À l'attention de Madame la Présidente et des membres de la commission d'enquête publique unique SCoT-AEC et PDM de Golfe du Morbihan – Vannes Agglomération

Objet : Contribution individuelle au projet de SCoT – Contestation des fondements techniques de la cartographie du recul du trait de côte – Demande de rendre un avis défavorable aux dispositions du SCOT concernant le trait de côte, de réexamen et de nouvelle étude indépendante – Parcelle N° AE N° 159 - PORT NAVALO, ARZON

« Contribution à l'enquête publique sur le Schéma de cohérence territoriale de GMVA

Pas de recul du trait de côte observé à la pointe du phare depuis près d'un siècle

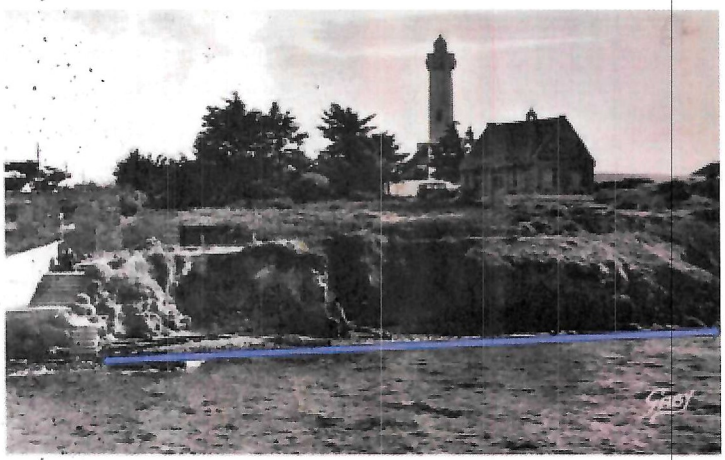
La point du phare est adossée à de la roche dure migmatite

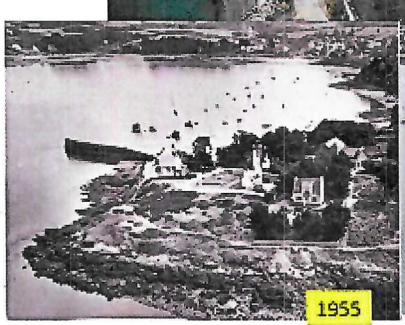
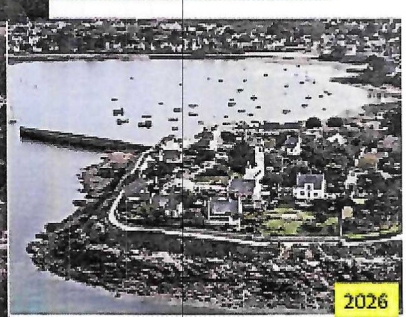
Prenons le cas de la plage de Kervoledo, à la sortie côté nord du port du Crouesty.

La largeur des zones 0-30 ans et 30-100 ans y est largement supérieure à celle des zones sur la côte rocheuse située immédiatement à l'ouest.
Le recul est d'environ 60 m à 100 ans.

Une photo aérienne datant de 2025 pourrait laisser penser que le terrain en arrière de la plage est un massif dunaire, compte-tenu de la présence de sable au-delà du sentier littoral.

Or il n'en est rien.
